遂宁市工人文化宫项目外立面设计方案调整批前公示

项目名称：遂宁市工人文化宫项目外立面设计方案调整

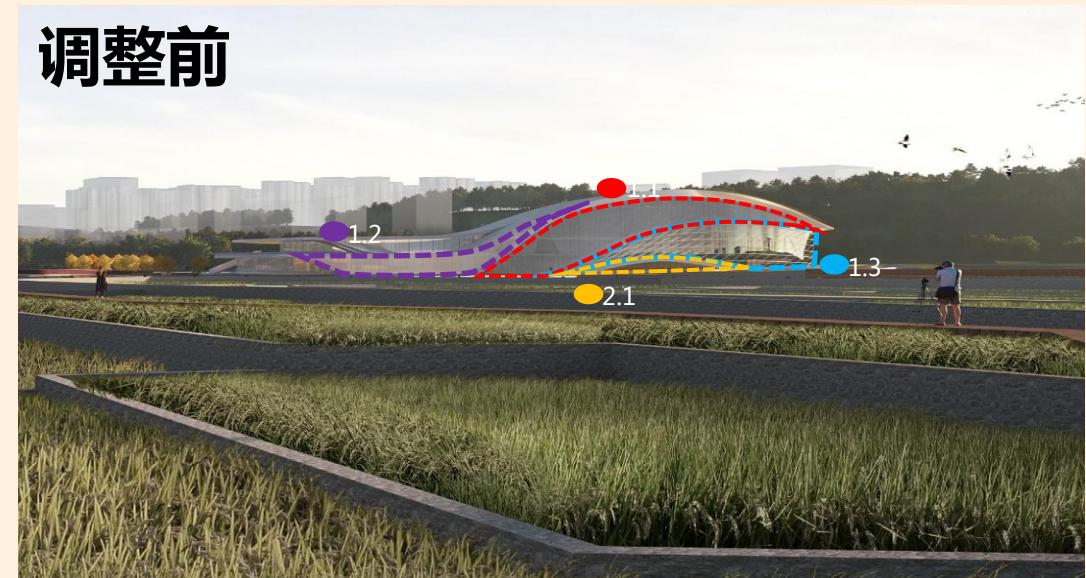
1.1 灰白色金属穿孔百叶优化为灰白色铝单板。

1.2 灰白色穿孔铝板优化为灰白色铝单板。

1.3 灰白色渐变金属幕墙调整为玻璃幕墙带斜向装饰线条。

2.1 立面线条弧度作了优化。
